OSSERVAZIONI A VALERE ANCHE QUALE PARERE CON ESPRESSO RIFERIMENTO ANCHE ALLE “INTEGRAZIONI DOCUMENTALI RELAZIONE DI RISPOSTA ALLE OSSERVAZIONI ALLA DOCUMENTAZIONE PROGETTUALE DOC. MASE – 2024 -0022139 – 22102 EO DE GN R 09 0010 B, 2024 - 0022139 – 22102 EO DE GN R 09 0011 ” NONCHÉ IN RELAZIONE ALLA PRESA IN CARICO E RISPOSTA ALLE INTEGRAZIONI RICHIESTE DALLE REGIONI (IN PRIMIS LA REGIONE PIEMONTE RELAZIONE DI RISPOSTA ALLE OSSERVAZIONI ALLA DOCUMENTAZIONE PROGETTUALE 22102 EO DE GN R 09 0018 B - D.G.R. N. 1C-81CC/2024/XI DEL 12/02/2024, RISULTANTE DELLA SEDUTA N. 430 AVENTE COME OGGETTO IL “PARERE EX ART. 23 DEL D.LGS. 152/200C E S.M.I. NELL’AMBITO DELLA VALUTAZIONE DI IMPATTO AMBIENTALE DI COMPETENZA STATALE RELATIVA AL PROGETTO DI REALIZZAZIONE DI UN IMPIANTO EOLICO DI POTENZA PARI A 43,4 MW PRESENTATO DA WINDTEK SRL NEI COMUNI DI CAIRO MONTENOTTE, CENGIO (SV) E SALICETO (CN). PARTE PIEMONTESE. [ID: 10C8C]”.)

- Osservazioni in merito alla documentazione di “integrazione sulla produttività del progetto - studio ventosità “

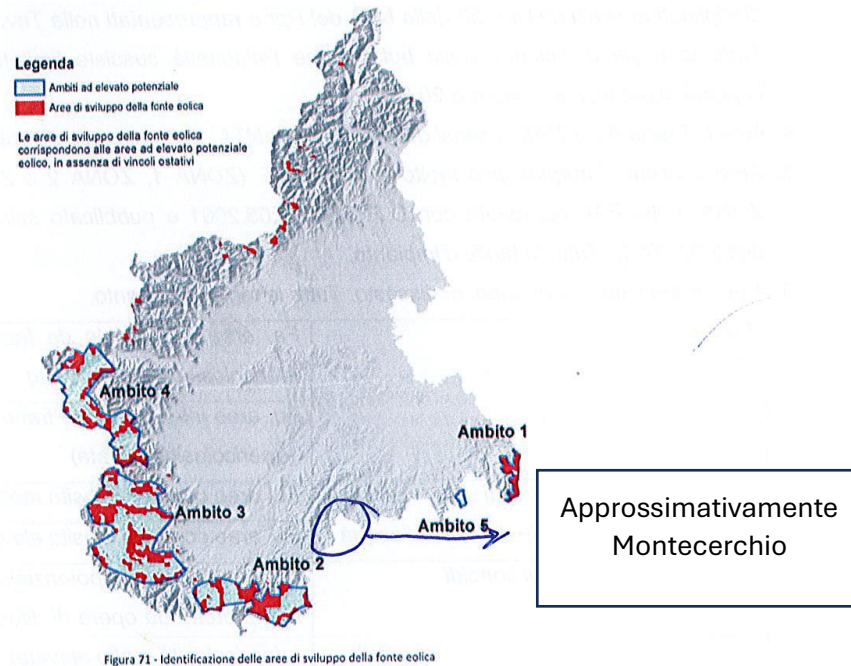
Ebbene la zona ove il proponente vorrebbe collocare l'impianto non risulta ricompresa (e nemmeno prossima) alle zone ad alto potenziale eolico anzi a dire il vero risulta in una zona di assoluto grigio cromatico significativo dell'assenza di interesse eolico.

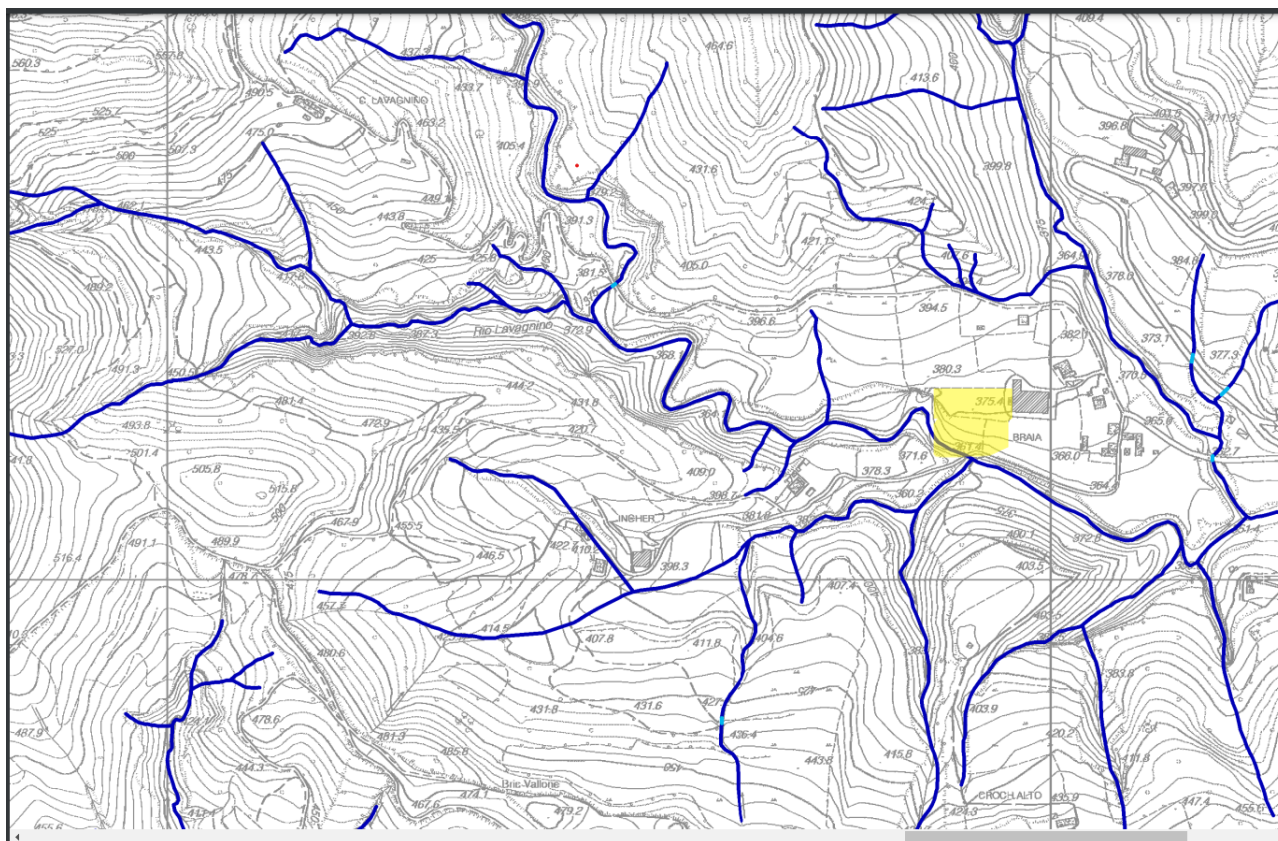
Il proponente con riferimento al tratto in questione a margine del dirupo e prospiciente la frana (rischio 3 Ispra) si limita a prevedere, in maniera generica, un allargamento testualmente *ALLARGAMENTO STRADA ESISTENTE ALLARGAMENTI STRADALI E SEZIONI* cfr. *elaborato 22102 EO DE CI D 04 0015 REV B aprile 2024*, ove nella raffigurazione che troviamo nella parte sinistra di detto elaborato viene rappresentato - con un linea rossa a latere del tracciato esistente - l'ipotetico allargamento per arrivare alle metrature indicate. Cfr. tratto 2)

Il proponente di conseguenza nel proprio generico elaborato prevede un allargamento della strada esistente nelmacro tratto 14 (cfr. elaborato 72) e nel tratto 2 (cfr. elaborato 22102 EO DE CI D 04 0015 REV B aprile 2024), prevedendo che tale allargamento vada ad interessare direttamente la parte prospiciente il dirupo, anzi dall'istruttoria conducibile in loco si sarebbe potuto appurare come il previsto allargamento andrebbe proprio sul dirupo. Ne deriverebbe quindi previsto un allargamento della strada laddove il sedime a margine della strada non risulta esistente.

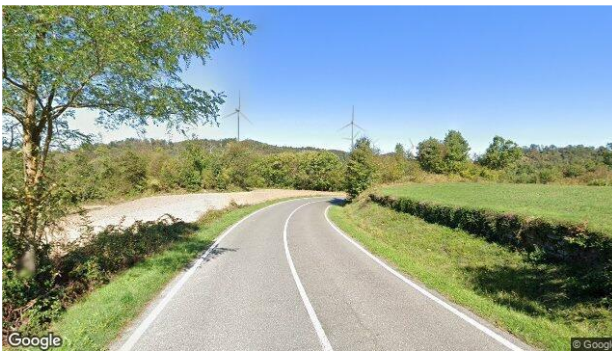
da cui risulta come non siano state fatte indagini su parti dell'impianto diverse dalla piazzola ove si andrebbe a trovare l'AG 4

Figura 1: Immagine di come si dovrebbe presentare una reale misura acustica

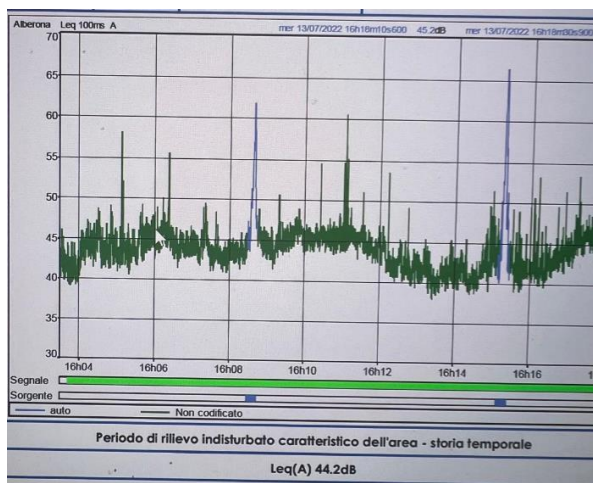
- 1- I valori indicati nelle schede di rilevazione inquinamento acustico tipo 4, risultano riportare per i recettori dal 22 al 35 un **rilevamento fatto in data successiva rispetto alla prima emissione della relazione** e specificatamente dalle rilevazioni riportate in tabella da pag. 24 a pag.38 del documento in oggetto.
- 2- **Non sono presenti grafici delle registrazioni che diano evidenza** della data, delle emissioni sonore legate al tempo, come invece è consuetudine fare (si veda il seguente esempio estratto da analoga relazione):

Figura 3: Curve di livello per Aerogeneratore 7. Differenza di altezza rispetto ai prati sottostanti equivalente ad 80 m.

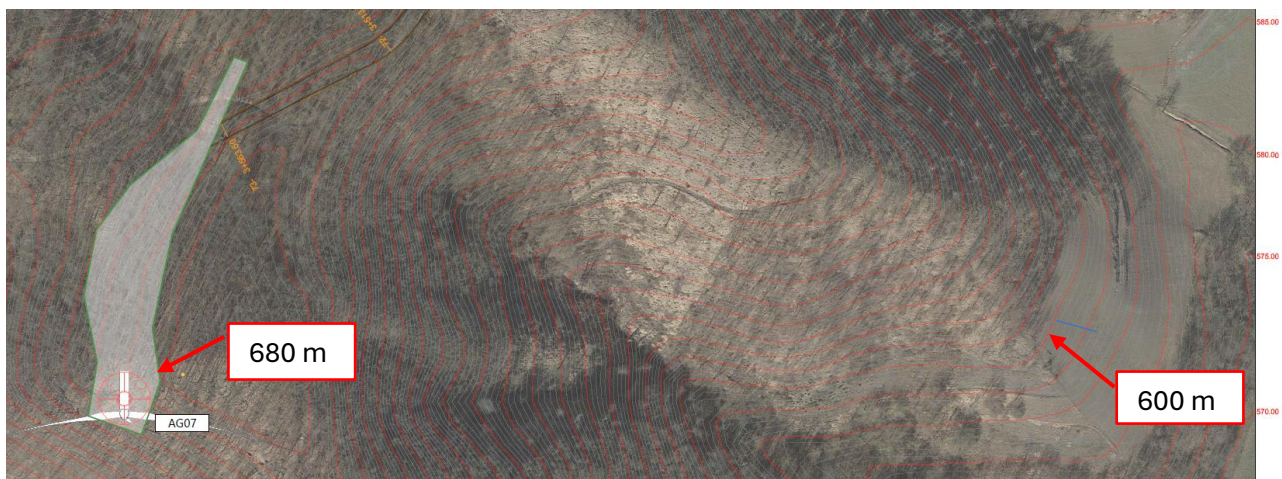
Dalle curve di livello riportate nel documento 22102_EO_DE_CI_D_08_0024_B_Planimetria_curvelivello_turb_6-7_sdp-signed si evince facilmente mediante differenza tra le curve di livello e l’altezza della collina rispetto ai prati sottostanti, che l’aerogeneratore AG7 è di **80 m**.

Figura 4: Comparazione della misura rilevata tra le curve di livello, ovvero 80 m e la rappresentazione grafica proposta di Windtek. Le pale al rotore in realtà misurano 125 m e non 80 m come sembrerebbe nella rappresentazione grafica.

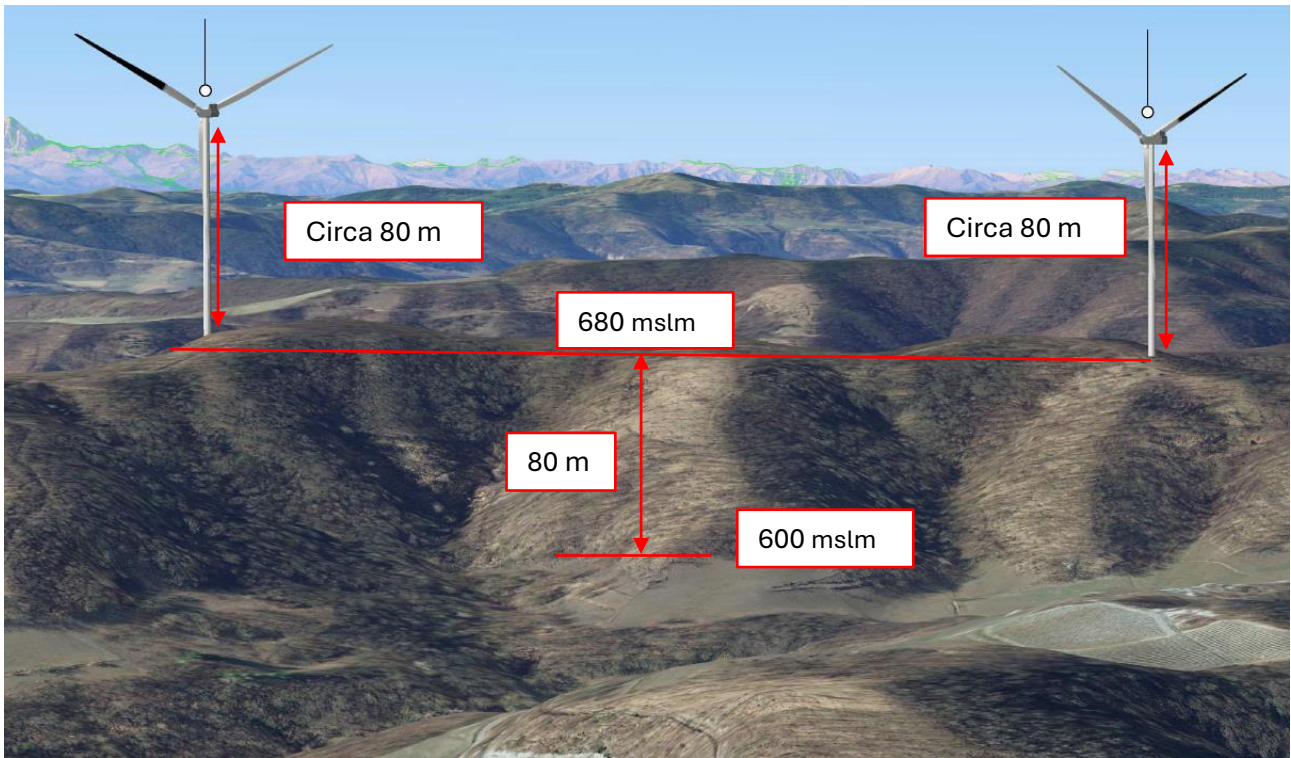
Riportando la misura rilevata nel documento 22102_EO_DE_GN_D_03_0012_A_Analisi_di_impatto_visivo-signed si evince che l’altezza dell’aerogeneratore non risulti assolutamente proporzionale alla misura rilevata dalle curve di livello e quindi **l’elaborato prodotto da Windtek non risulta rappresentativo**.

Come si può notare, gli aerogeneratori sono stati rappresentati con una altezza che corrisponderebbe ad 80 m all'asse della girante, **quando invece l'altezza reale al rotore della pala è di 125 m**, come si evince dalla scheda tecnica della macchina Vestas V162.

Figura 7: Misura della distanza dell' AG7 dal punto 3 di scatto.

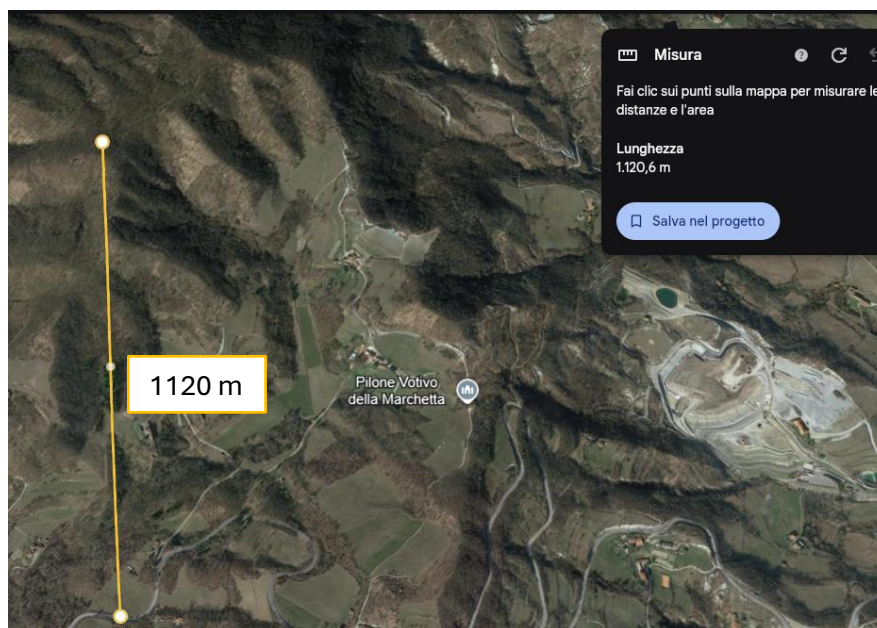
La distanza di questo oggetto dal punto di scatto è di 1120 m, mentre la differenza di altezza della collina mediante l'ausilio ancora una volta delle curve di livello può essere stimata in 100 m.

Figura 8: Indicazione dell'altezza della collina rilevata dalle curve di livello. Come si può notare 100 m non corrispondono assolutamente con la prospettiva che è stata proposta nel documento di Windtek.

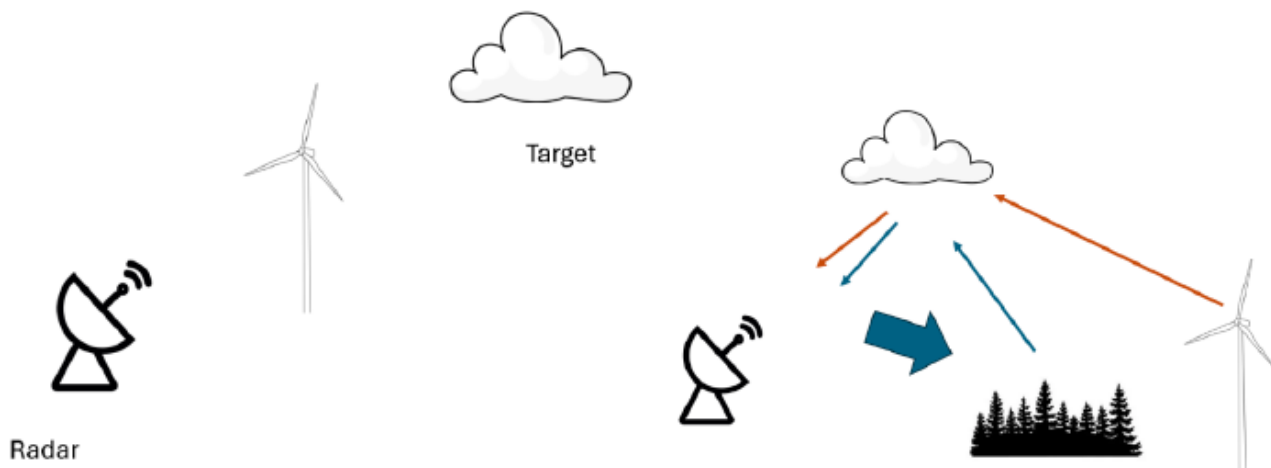
Si evidenzia inoltre che **il caso peggiore**, ovvero che il parco eolico si trovi in linea di vista tra Radar e target **non sia da escludere**, in quanto il Radar più vicino e collocato sul Monte Sette Pani (SV), dista dal parco eolico solamente **18 km**, ed è perfettamente allineato con la traiettoria di arrivo delle perturbazioni.

Figura 17: Frapposizione del Parco Eolico Monte Cerchio con i due Radar gestiti da Arpa Piemonte.

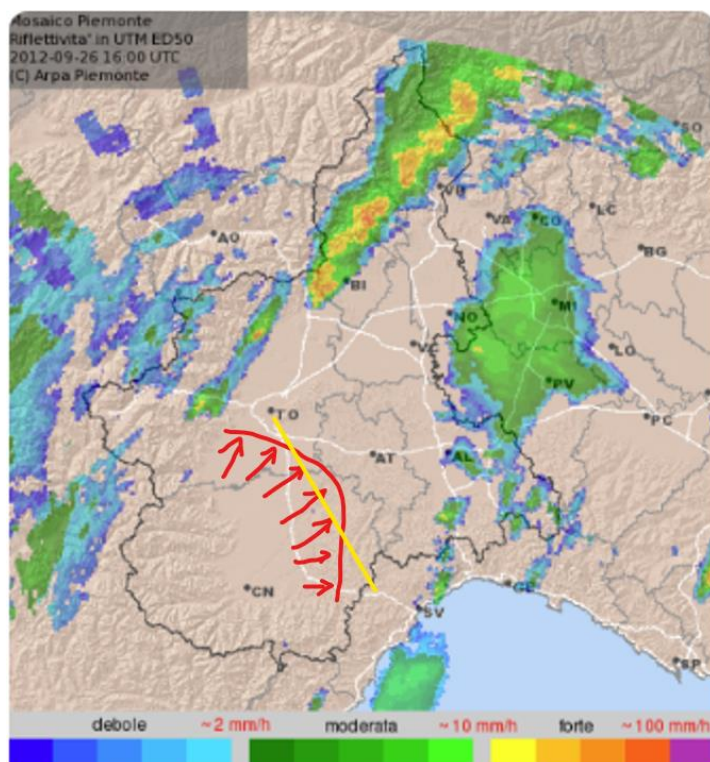
Il parco Eolico Monte Cerchio, come illustrato nella seguente immagine, si **frappone tra i due Radar gestiti da Arpa Piemonte**, in quello che è un noto corridoio delle perturbazioni provenienti dal nord-ovest della penisola. Questo per sottolineare che il disturbo generato ai Radar dall'installazione del parco eolico porterà a falsi eco e quindi a disturbare l'analisi dei dati per la correttezza delle previsioni meteorologiche.

Posizione approssimativa del
ponte non considerato dal
Preponente.

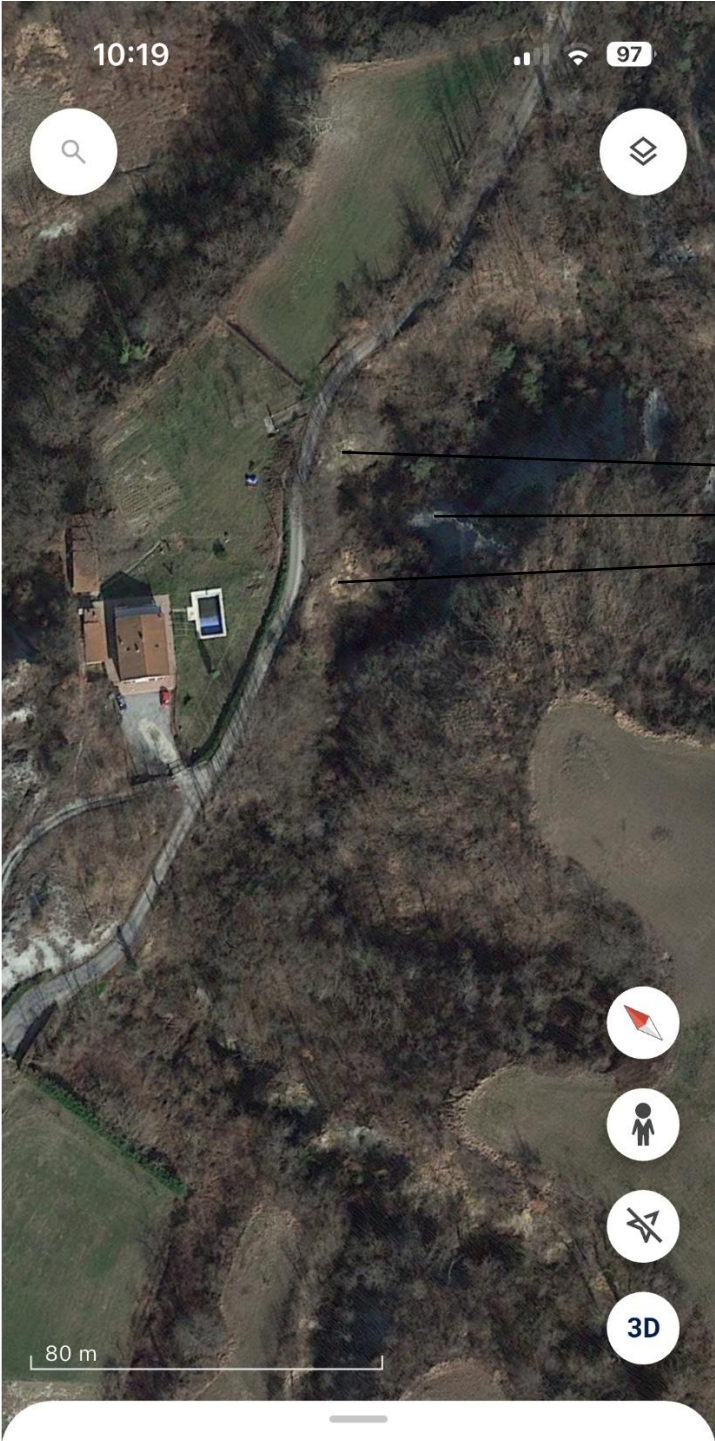
A ciò si deve aggiungere che l'omessa presa in considerazione del rio di cui sopra ha fatto sì che il proponente "non si sia accorto" dell'esistenza di un ponte di ridotte dimensioni (quanto a larghezza della carreggiata tanto è vero che la linea rossa tracciata dallo studio Bauducco prevede di raddoppiare

Il ponte in questione presenta inoltre un sedime stradale che oltre ad essere pressoché la metà di quello indicato come realizzando dalla linea rossa tracciata del proponente, risulta avere in corrispondenza del suo baricentro una angolazione che non risulta permettere il passaggio in sicurezza di mezzi d'opera di sorta come risulta dalle fotografie del ponte (cfr. all. 5)
